**Verslag huishoudelijke elektrische installatie op laagspanning en zeer lage spanning****Algemeen:**

Referentie: 012-20260903-06	Datum controle: 03/09/2026
Keurder: 012

Eigenaar: Aerts	EAN-code: 541448820050052583
Adres installatie: Maalderstraat 75, 2243 - Zandhoven	Nummer teller(s): 1SAG1100479984
Distributienetbeheerder installatie: Fluvius	
Datum uitvoering installatie:	☐ Vóór 01/10/1981 ☒ Tussen 01/10/1981 en 01/06/2020 ☐ Vanaf 01/06/2020
Type:	☒ Wooneenheid ☐ Niet-huishoudelijk ☐ PV ☐ Batterij ☐ Laadpaal

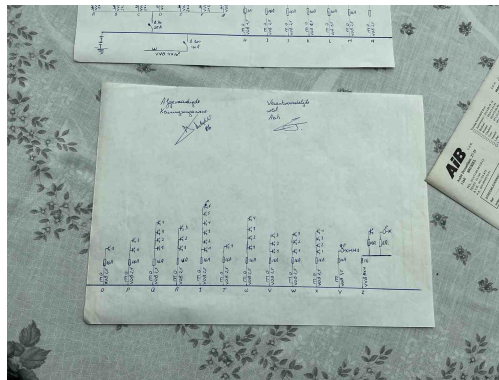
S02 - Het ééndraadsschema strookt niet met de werkelijkheid (Boek 1: 3.1.2.1).

Opmerking: Oa plaatsingwijze, datum, automaat B,C,H,I,N

S31 - De juiste symbolen werden niet gebruikt op het ééndraadsschema of situatieplan (Boek 1: 3.1.2.1).

Opmerking: Oa automaten

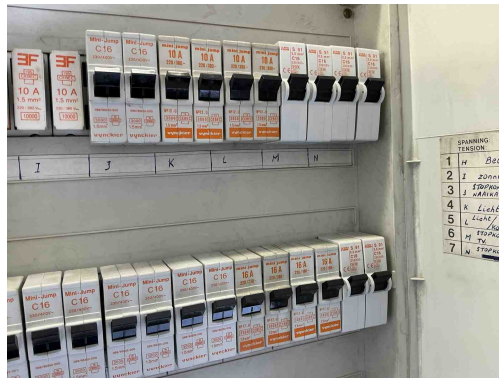
S02 - Het ééndraadsschema strookt niet met de werkelijkheid (Boek 1: 3.1.2.1).

Opmerking: Oa plaatsingwijze, datum, automaat B,C,H,I,N

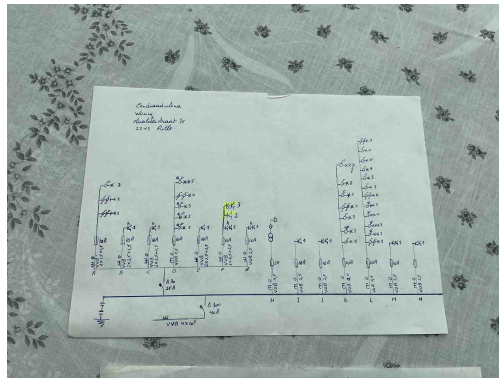
S02 - Het ééndraadsschema strookt niet met de werkelijkheid (Boek 1: 3.1.2.1).

Opmerking: Oa plaatsingwijze, datum, automaat B,C,H,I,N

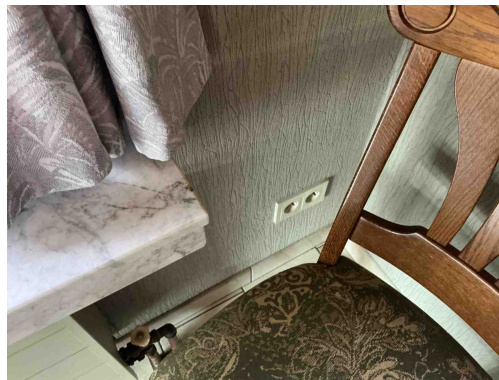
S04 - De spanning en/of de aard van de stroom is niet vermeld op het ééndraadsschema (Boek 1: 3.1.2.1).
Opmerking: Oa

S31 - De juiste symbolen werden niet gebruikt op het ééndraadsschema of situatieplan (Boek 1: 3.1.2.1).
Opmerking: Oa automaten

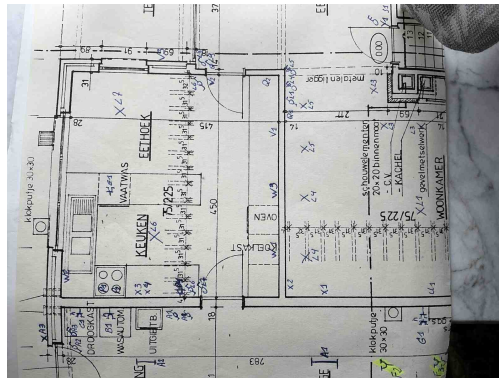
S08 - Niet alle verplichte gegevens staan op de situatieplannen (Boek 1: 3.1.2.3).
Opmerking: Oa adres ,datum,handtekening ,niet alle contactdozen op schema

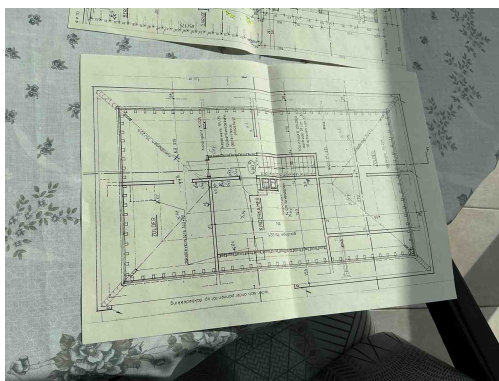
S08 - Niet alle verplichte gegevens staan op de situatieplannen (Boek 1: 3.1.2.3).
Opmerking: Oa adres ,datum,handtekening ,niet alle contactdozen op schema

S07 - De situatieplannen stroken niet met de werkelijkheid (Boek 1: 3.1.2.1).
Opmerking: Oa F3, schakelaar garage ,alle contactdozen niet aangeduid op schema

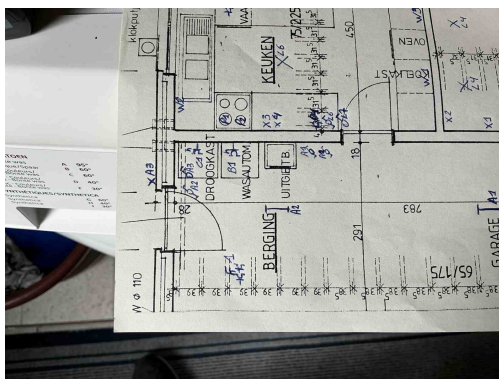
S08 - Niet alle verplichte gegevens staan op de situatieplannen (Boek 1: 3.1.2.3).
Opmerking: Oa adres ,datum,handtekening ,niet alle contactdozen op schema

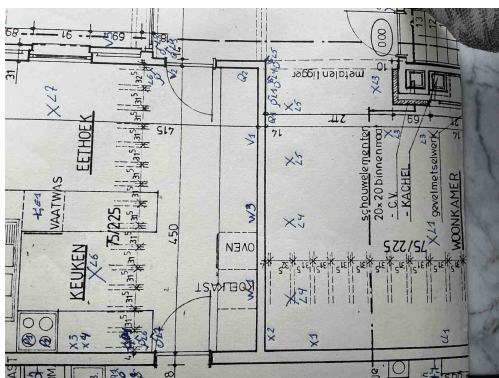
- S08** - Niet alle verplichte gegevens staan op de situatieplannen (Boek 1: 3.1.2.3).
Opmerking: Oa adres ,datum,handtekening ,niet alle contactdozen op schema
- S07** - De situatieplannen stroken niet met de werkelijkheid (Boek 1: 3.1.2.1).
Opmerking: Oa F3, schakelaar garage ,alle contactdozen niet aangeduid op schema

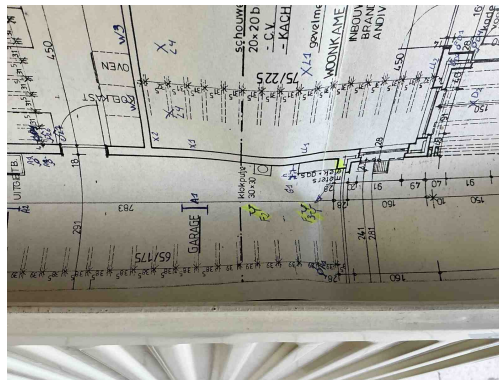
- S08** - Niet alle verplichte gegevens staan op de situatieplannen (Boek 1: 3.1.2.3).
Opmerking: Oa adres ,datum,handtekening ,niet alle contactdozen op schema

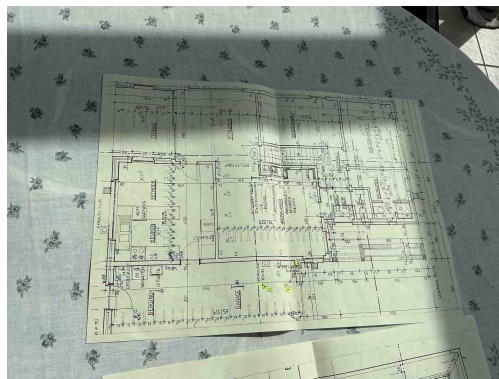
- S08** - Niet alle verplichte gegevens staan op de situatieplannen (Boek 1: 3.1.2.3).
Opmerking: Oa adres ,datum,handtekening ,niet alle contactdozen op schema
- S07** - De situatieplannen stroken niet met de werkelijkheid (Boek 1: 3.1.2.1).
Opmerking: Oa F3, schakelaar garage ,alle contactdozen niet aangeduid op schema

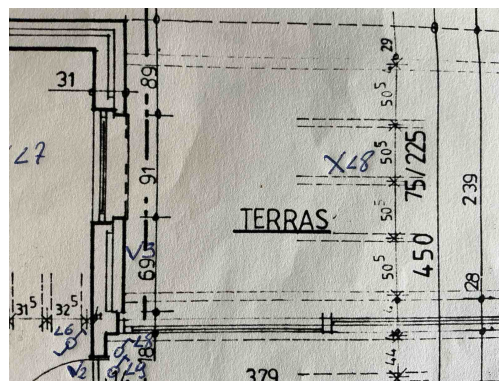
- S08** - Niet alle verplichte gegevens staan op de situatieplannen (Boek 1: 3.1.2.3).
Opmerking: Oa adres ,datum,handtekening ,niet alle contactdozen op schema

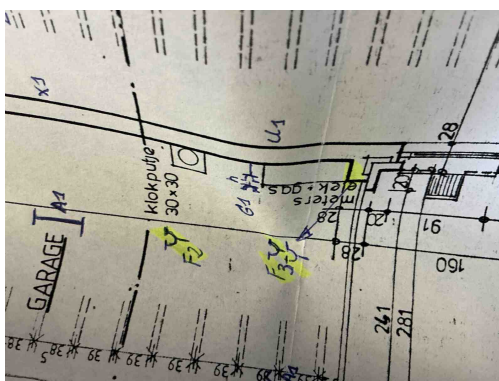
S08 - Niet alle verplichte gegevens staan op de situatieplannen (Boek 1: 3.1.2.3).
Opmerking: Oa adres ,datum,handtekening ,niet alle contactdozen op schema

S07 - De situatieplannen stroken niet met de werkelijkheid (Boek 1: 3.1.2.1).
Opmerking: Oa F3, schakelaar garage ,alle contactdozen niet aangeduid op schema

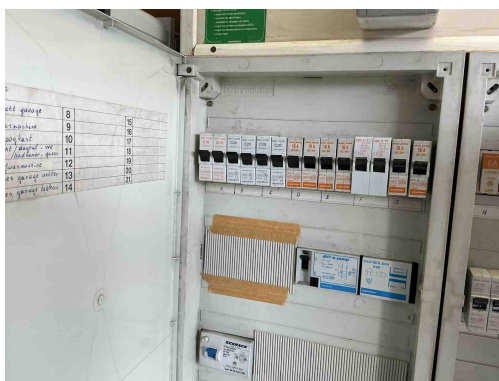
B17 - De voedingsspanning is niet op elk bord vermeld (Boek 1: 3.1.3.3).
Opmerking: Oa bord 1,2

S07 - De situatieplannen stroken niet met de werkelijkheid (Boek 1: 3.1.2.1).
Opmerking: Oa F3, schakelaar garage ,alle contactdozen niet aangeduid op schema

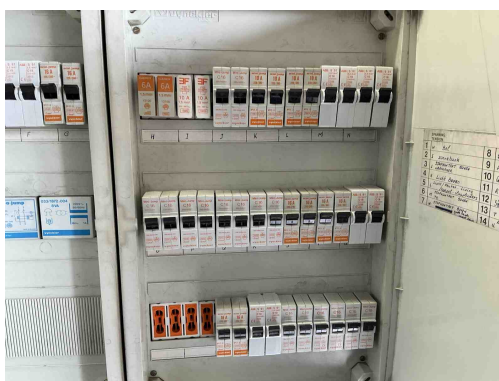
B30 - De houder van de beveiliging in een huishoudelijke ruimte is niet voorzien van aangepaste kalibreerelementen (Boek1: 5.3.5.5).
Opmerking: Oa bord 1,2

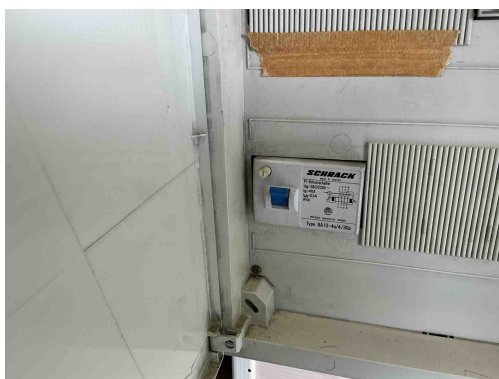
B30 - De houder van de beveiliging in een huishoudelijke ruimte is niet voorzien van aangepaste kalibreerelementen (Boek1: 5.3.5.5).

Opmerking: Oa bord 1,2

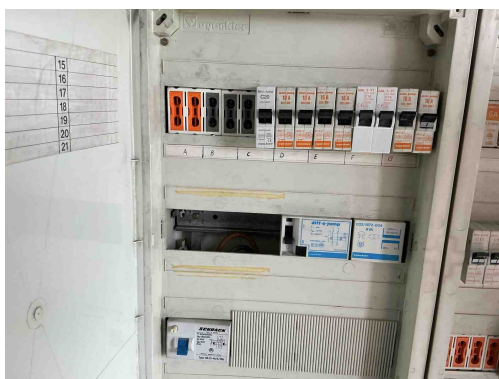
D24 - De differentieelstroombeschermingsinrichtingen die worden geplaatst in huishoudelijke installaties dienen tenminste van het type A te zijn (Boek 1: 5.3.5.3).

Opmerking: Oa bord 1 diff 300mA en 30mA

D01 - De differentieelstroominrichting schakelt niet uit na indrukken van de testknop (Boek 1: 5.3.5.3).

Opmerking: Oa diff 300mA

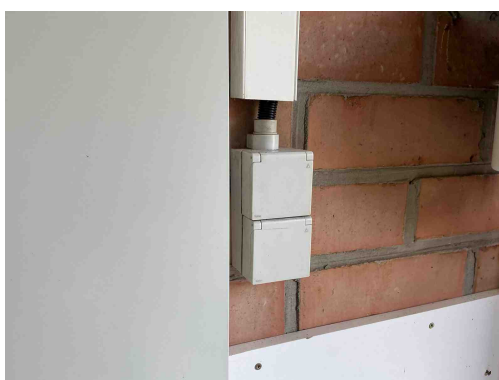
B26 - Het elektrisch bord kon niet gedemonteerd worden (Boek 1: 5.3.5.1).

Opmerking: Het verdeelbord 1,2 kon niet worden geopend, omdat enkele automaten vastzitten.

I01 - De waarde van de isolatieweerstand per kring dient tenminste 0,50 Mohm (1000 x Utest) te zijn (Boek 1: 6.4.5.1).

Opmerking: Oa De isolatieweerstandsmeting kon niet worden uitgevoerd, aangezien verdeelbord 1 niet toegankelijk kon worden gemaakt. Het verdeelbord kon niet worden geopend, waardoor de noodzakelijke meetpunten niet konden worden bereikt. Bijgevolg kon de isolatieweerstand van de betreffende stroombanen niet worden gecontroleerd.

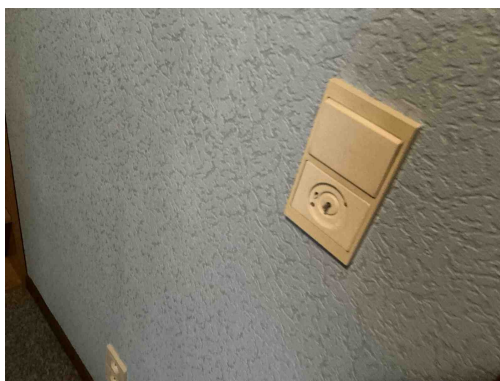
S07 - De situatieplannen stroken niet met de werkelijkheid (Boek 1: 3.1.2.1).

Opmerking: Oa F3, schakelaar garage, alle contactdozen niet aangeduid op schema

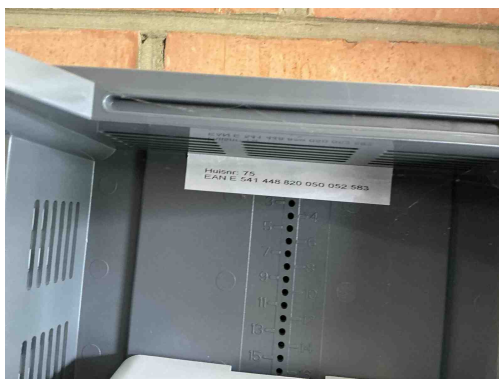
T10 - Bepaalde contactdozen en/of schakelaars zijn niet degelijk bevestigd (Boek 1: 1.4.1.3).
Opmerking: Oa kamer boven
